**AD-REFERENDUM A LA APROBACION PRESUPUESTARIA**
**LICITACIÓN PÚBLICA NACIONAL DE EMPRESAS CONSTRUCTORAS PARA LA CONSTRUCCIÓN DE OCHO (08) SISTEMAS DE ABASTECIMIENTO DE AGUA POTABLE EN COMUNIDADES RURALES**
**ID Nº 204413**

## ADDENDA Nº 3

Asunción, 26 de noviembre de 2010

**SE EMITE LA ADDENDA Nº 3 A LOS DOCUMENTOS DE LICITACION DEL LLAMADO LPN Nº 01/2010 – FAPEP BID. AD-REFERENDUM A LA APROBACION PRESUPUESTARIA. LICITACIÓN PÚBLICA NACIONAL DE EMPRESAS CONSTRUCTORAS PARA LA CONSTRUCCIÓN DE OCHO (08) SISTEMAS DE ABASTECIMIENTO DE AGUA POTABLE EN COMUNIDADES RURALES.**

***DISEÑO UNIFICADO DE BAÑO-INSTALACIÓN DE AGUA CORRIENTE Y TRATAMIENTO DE AGUA SERVIDAS***

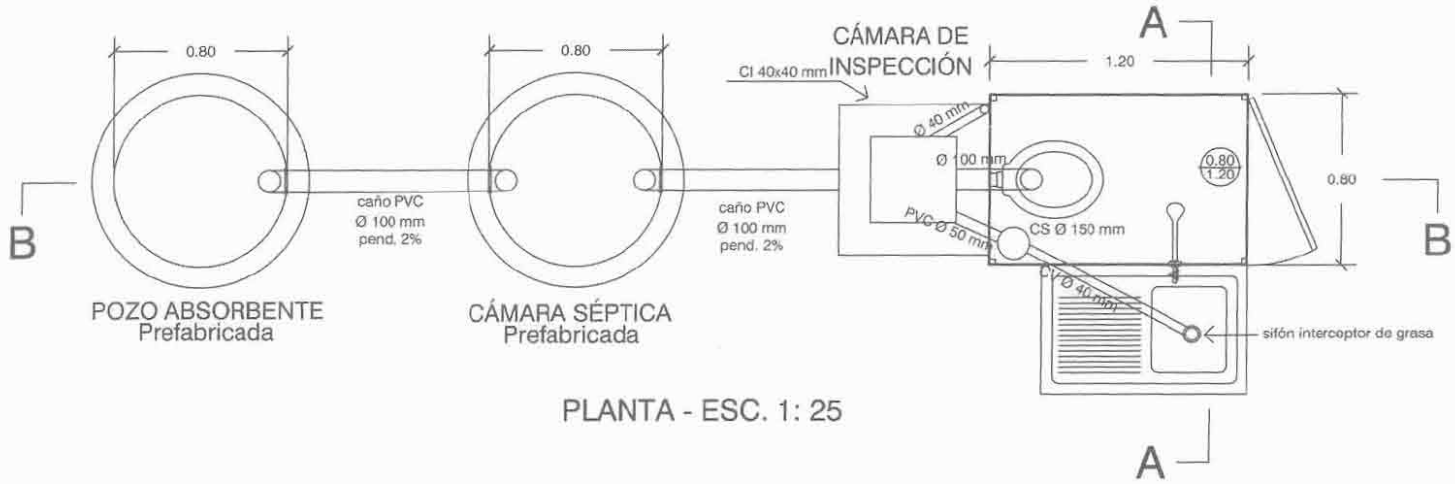
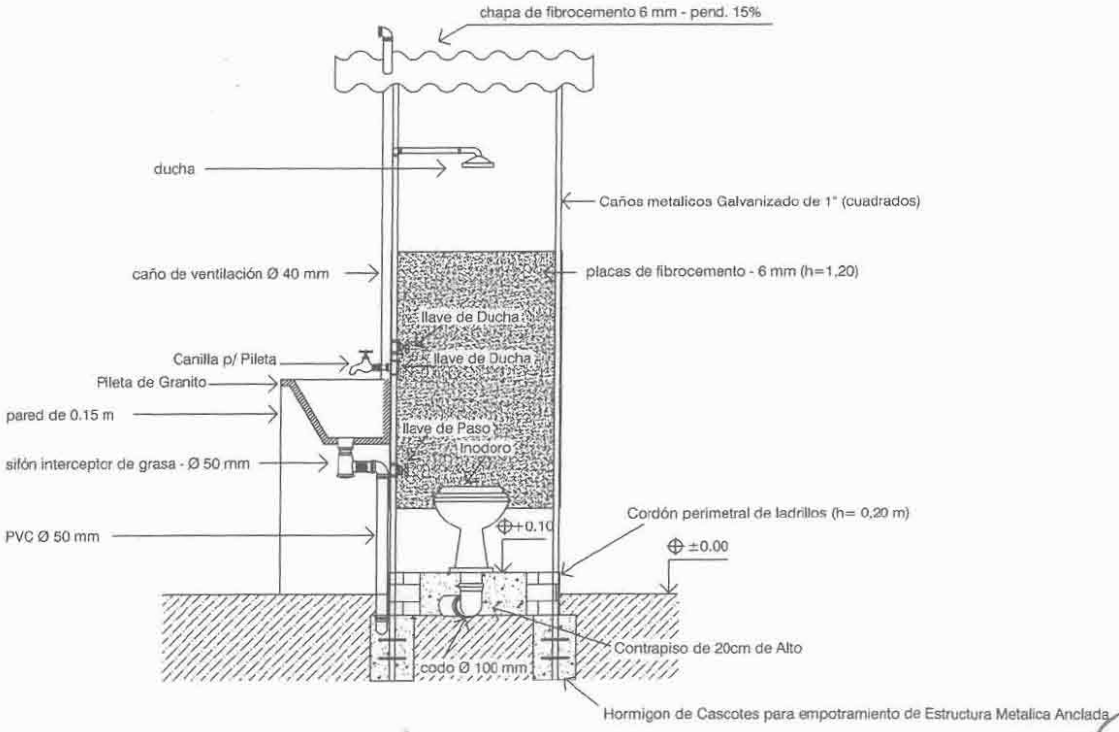
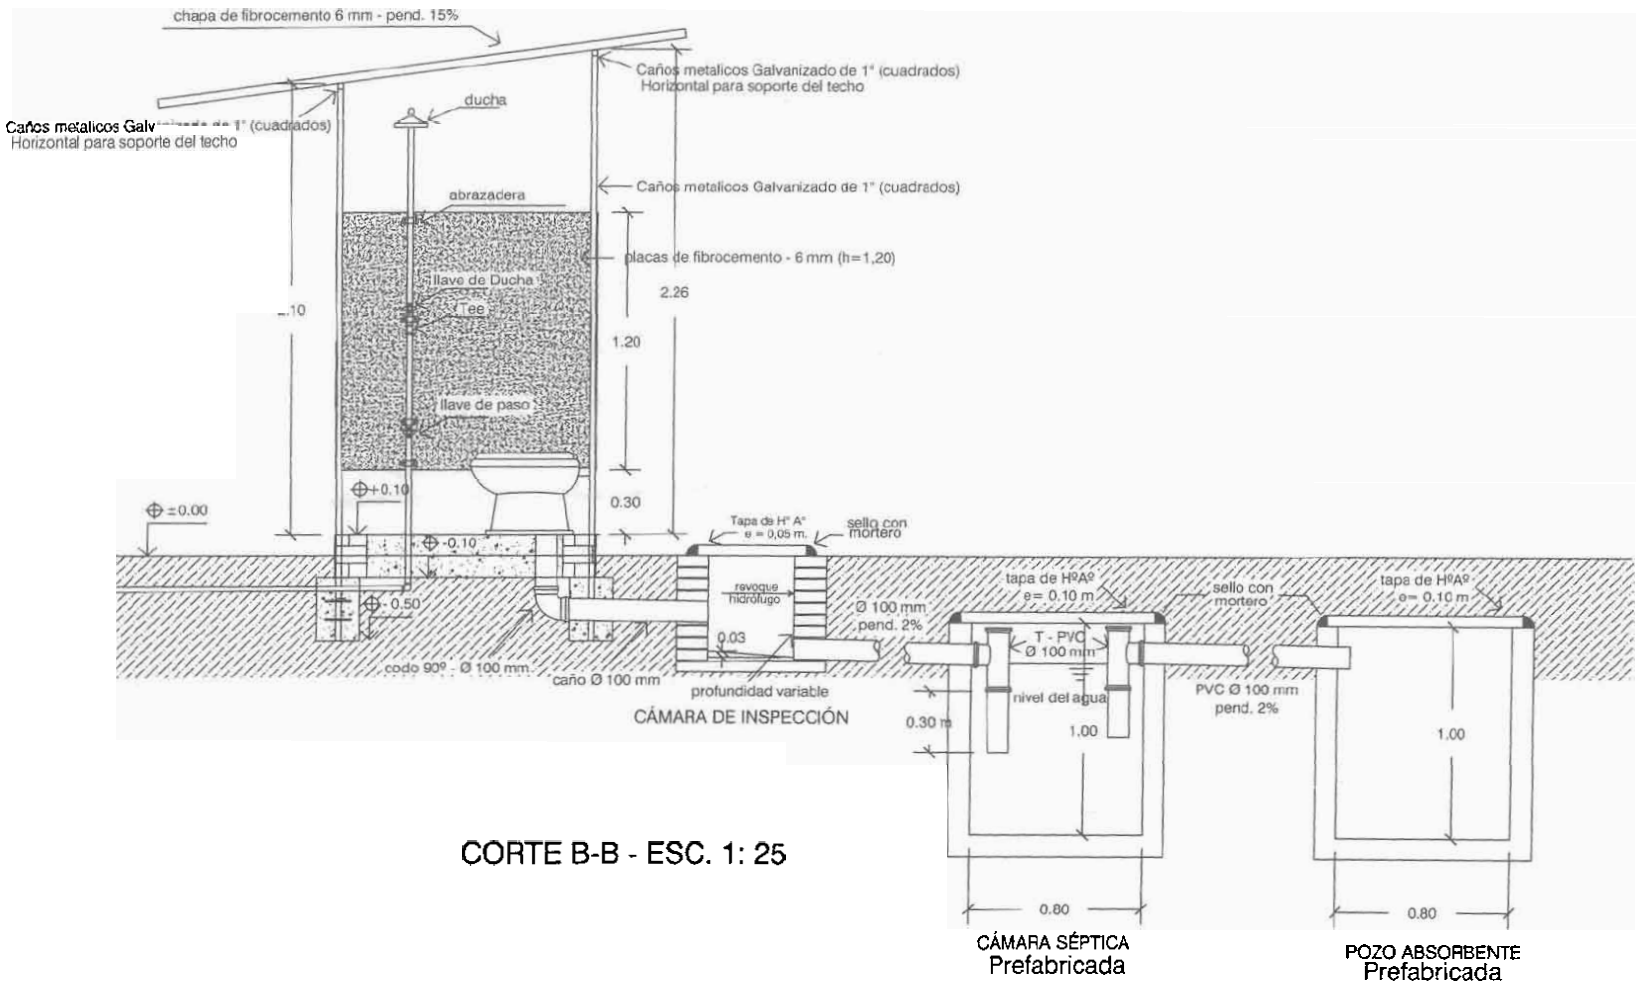
4- **En la Sección VIII – Planos,** se agrega los Planos correspondientes al *DISEÑO UNIFICADO DE BAÑO-INSTALACIÓN DE AGUA CORRIENTE Y TRATAMIENTO DE AGUA SERVIDAS*, la que se adjuntan como Anexo IV a la presente.
